## 改善箇所説明図

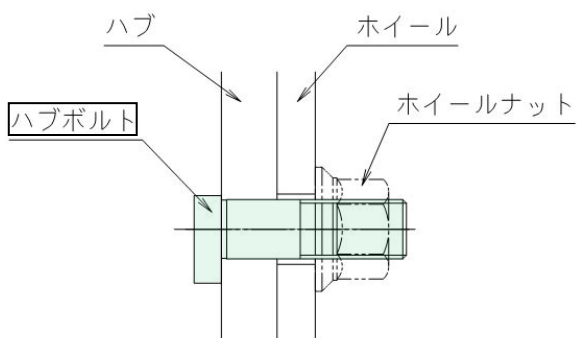
ホイール・クレーンの走行装置において、ホイールを取り付けるハブボルトの強度が不足しているため、ホイールナットを締め付ける際に当該ボルトが伸びるものがある。そのため、ホイールナットを規定のトルクで締め付けることができないおそれがある。

全車両、ハブボルトを対策品に交換する。

識別：メッキから黒色のハブボルトに交換し識別する。
